改善箇所説明図

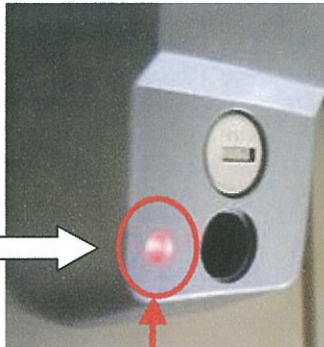
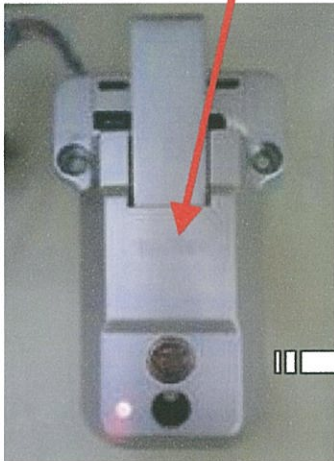
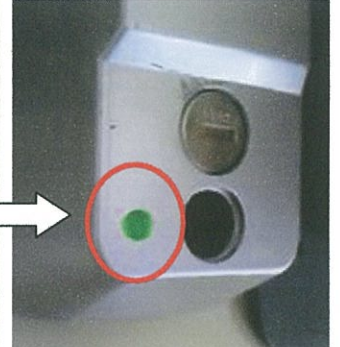
バン型荷台の荷室ドア施錠装置の施錠確認ランプの灯色が不適切なため、リモコンキーにて施錠装置を開錠した場合、当該赤色ランプが点灯した状態で走行することが可能であることから、道路運送車両の保安基準第42条で定めるその他の灯火等の制限に抵触する。

全車両、施錠確認ランプの灯色を緑色にした対策品に交換する。

は交換部品を示す。
